监 理 联 系 单

工程名称：浩德武鸣区宁武镇 50MWp 农业光伏电站项目

编号：JXM6-028

事由：关于光伏区立柱安装质量问题相关事宜

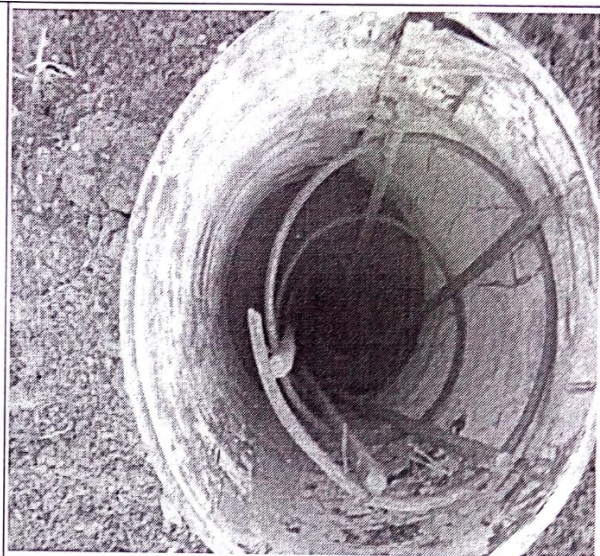
经监理部现场巡视，发现光伏区立柱安装存在以下问题：

- 1、桩引孔位置偏差较大，整体不在一条轴线上，严重影响桩基浇注质量。
- 2、局部区域桩顶模板位置不正，影响桩基成型效果及支架的安装质量。
- 3、建议总包单位对立柱安装时，出现桩顶与立柱交接处空隙较大现象，进行二次灌注。

以上问题，请施工单位高度重视，上报整改方案，并及时组织整改！
